**Antrag zur Fortführung der Beratungen des am 28.09.2020 und 06.10.2020 vertagten Tagessordnungspunktes „Gutachten Tiefensammler“ bzw. hilfsweise Neuantrag für die nächste Sitzung des Haupt- und Finanzausschusses und des Rates am 02.03.2021 / Beauftragung eines Gutachters und einer Rechtsanwaltskanzlei**

**Anlage zum Antrag der FDP zur Beauftragung eines Gutachtens zur Entstehung der Risse an den Rohren 13 und 14 beim Bau des Tiefensammlers an 7. Mai 2021**

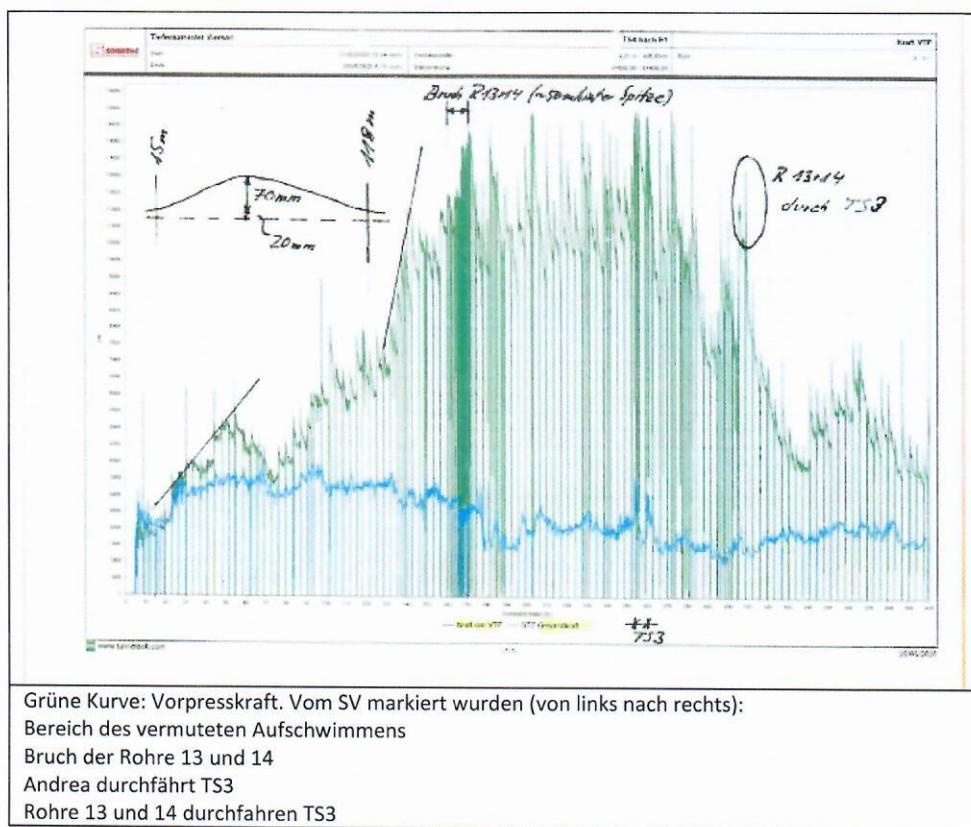
In dieser Ursachenbeschreibung wird das Aufschwimmen auf eine unvermutete Bodenbeschaffenheit (lokal erhöhte Standfestigkeit des Bodens) zurückgeführt. Fast alle Aussagen in der Ursachenbeschreibung sind Vermutungen, die nicht überprüft wurden.

Das Aufschwimmen des Rohrstrangs und sein späteres Herabzwingen auf die Sollachse waren in den Kontrollmessungen spätestens ab dem 30. April (grüne Kurve) deutlich erkennbar. Aus Anlage 10.

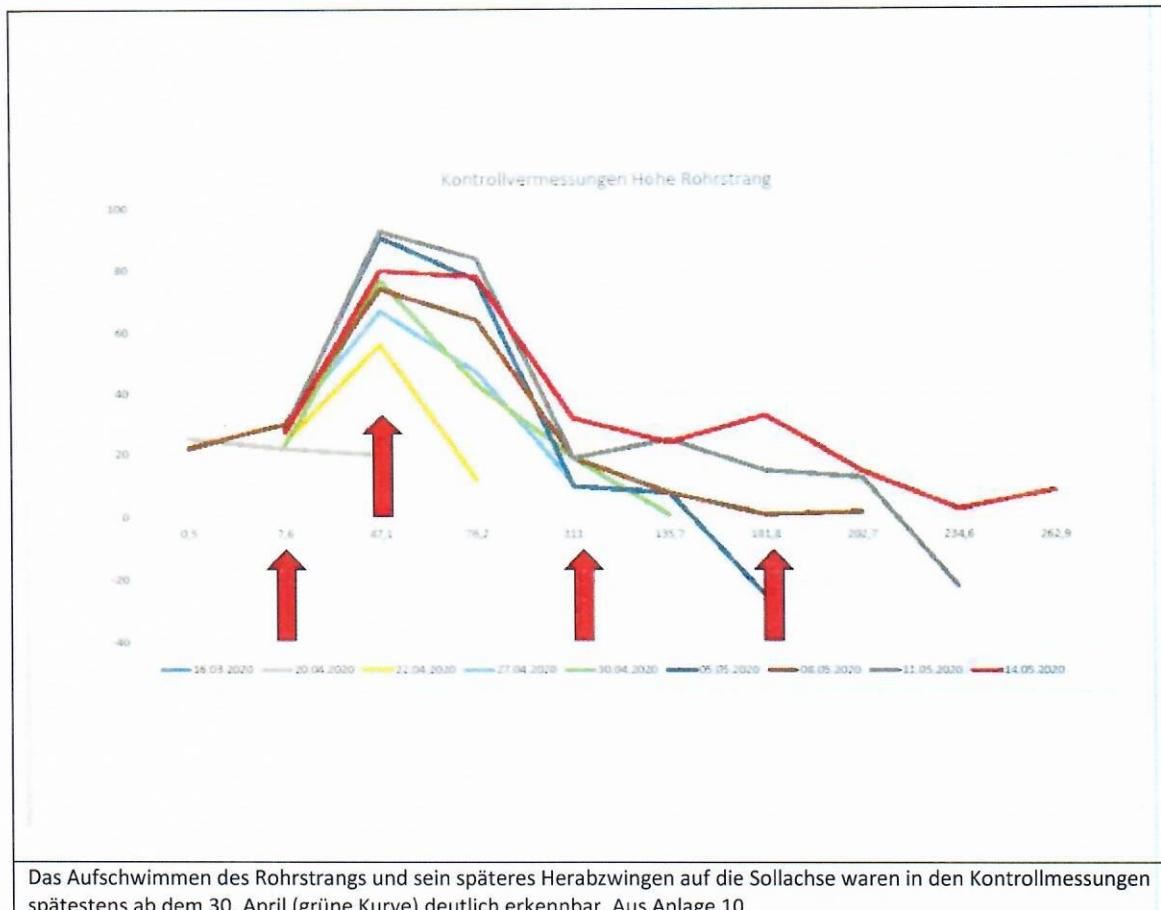
Natürlich kann die Erhöhung der Viskosität des Bentonits nach Auftreten der Risse auch als naheliegende Erste-Hilfe-Reaktion der Ingenieure auf die auftretenden Probleme angesehen werden, ohne dass dies auf eine vorherige falsch gewählte Schmierung hindeuten müsste. Gerade dann stellt sich aber die Frage, wieso auf die massiv ansteigenden Vorpressdrücke nicht schon vor dem 7. Mai mit einer Änderung der Schmierung reagiert wurde – insbesondere unter dem Gesichtspunkt, dass das Aufschwimmen des Rohrstrangs und sein späteres Herabzwingen auf die Sollachse spätestens ab dem 30. April in den Kontrollmessungen deutlich erkennbar war.

Abbildung 4: Migration der Ortsbrustsuspension in den Ringraum bei nicht ausreichender Füllung des Ringraums mit Schmierbentonit (links), Verhinderung der Abwanderung der Ortsbrustsuspension bei ausreichend gefülltem Ringspalt (rechts). Abbildung: Herrenknecht AG

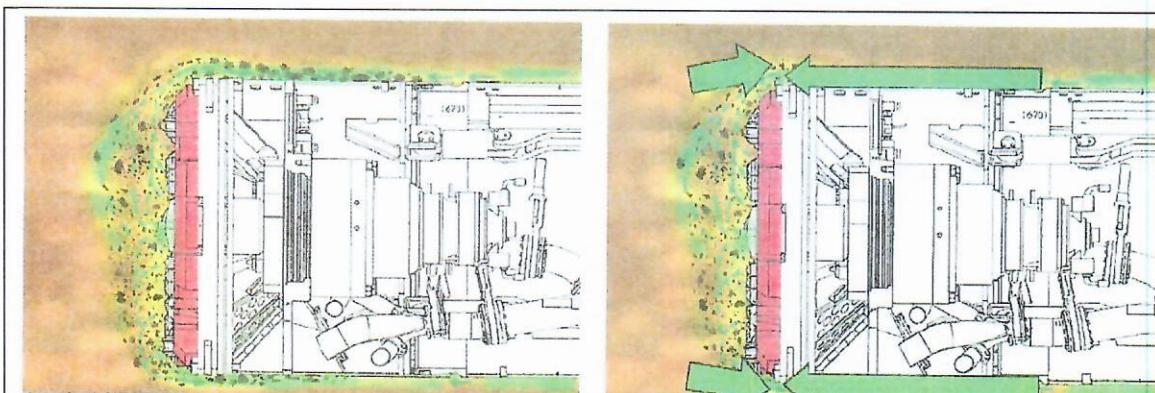
In BI3 präzisiert der SV diesen Vorgang: „Ortsbrust, Abbaukammer und Ringraum stehen hydraulisch in Verbindung. Ist der Ringraum nicht ausreichend mit Bentonit gefüllt, kann beim Aufbringen des Stützdruckes an der Ortsbrust ein Teil der Bohrspülung in den Ringraum migrieren ... und dort unerwünscht Feinmaterial ablagnern.“ Die nachfolgende Abbildung aus BI3 illustriert diesen Vorgang.

Migration der Ortsbrustsuspension in den Ringraum bei nicht ausreichender Füllung des Ringraums mit Schmierbentonit (links), Verhinderung der Abwanderung der Ortsbrustsuspension bei ausreichend gefülltem Ringspalt (rechts). Aus BI3.
